SAUVEGARDE DU MONT DE BEEZ

CONCERNE : Enquête publique – Réf. PUN014 - Demande de permis unique introduit par Cimenterie CBR sa, Boulevard de France,3-5 à 1420 Braine -l'Alleud – Extension de la fosse d'extraction actuelle de la carrière de Beez

REMARQUES PREALABLES

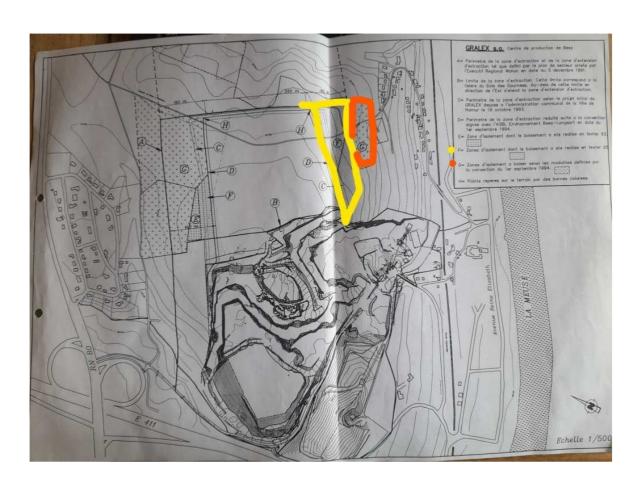
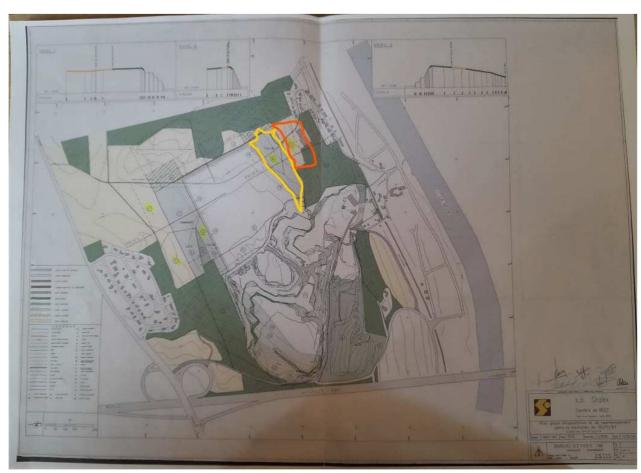
Il n'est concevable qu'un exploitant de carrière considère que des zones d'isolement, tampon, boisées soient nécessaires en 1994 mais que celles-ci ne le soient plus en 2022. Considérant que les habitations à proximité sont toujours présentes, voir plus nombreuses. Quelle serait la justification de leur non-utilité actuellement ?

Concernant la zone située la plus au nord, on remarque que la majeure partie de la demande d'extension porte sur plus de 70 % de cette zone, qui de plus a été boisée, en son temps par Gralex. Vous verrez que l'extension d'exploitation est bien celle reprise au point (a) du plan 57 L et reprise en référence (F) sur le plan Gralex de l'époque et qui devait être considérée comme une zone d'isolement/ zone à boiser.

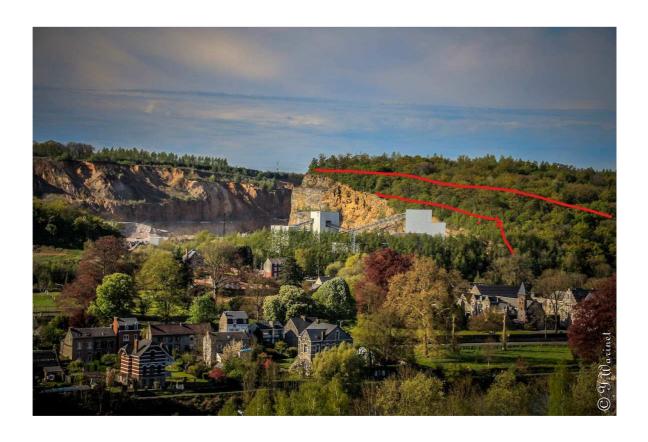
A par quelques photos reprises dans l'annexe 8 de la demande, aucun autre reportage photographique n'est joint à la demande et celles-ci ne permettent pas de prendre en compte le contexte urbanistique et paysager.

Les photos des différentes vues jointes au dossier ne sont pas parlantes pour ne pas dire qu'elles sont destinées à noyer le poisson.
